### **Oponentní posudek bakalářské práce**

Název práce: **Návrh nosné konzoly sedadel**

Student: **p. Adam Bílek**

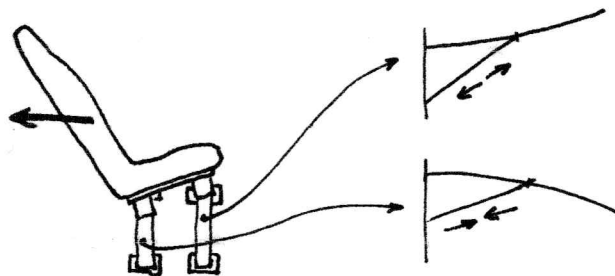
U namáhání vodorovnými silovými účinky vidím větší obtíže, které mohou plynout ze zjednodušení. Pokud se dvojice příčných nosníků nahrazuje pro výpočet jediným nosníkem, vychází velmi vysoký moment setrvačnosti  $J_z$  a modul  $W_z$  (s. 28). Takové hodnoty jsou ale relevantní pouze tehdy, pokud se

nosník prohýbá, jak je znázorněno na náčrtku (a) níže. Nabízí se otázka, zda skutečný průhyb nebude bližší tomu, co ukazuje náčrtek (b). Pak by bylo přiměřené řešit ohyb dvou samostatných nosníků, na něž se vnější síly rozkládají. Ani tento model není úplně správný, protože přišroubovaná sedadla konzolu do nějaké (neznámé) míry vyztužují – pokud by byla dosti tuhá, mohl by tvar deformovaného nosníku připomínat náčrtek (c). Ve studentské práci na této úrovni nelze požadovat podstatné zpřesnění modelu, avšak nějaká úvaha by se objevit mohla.
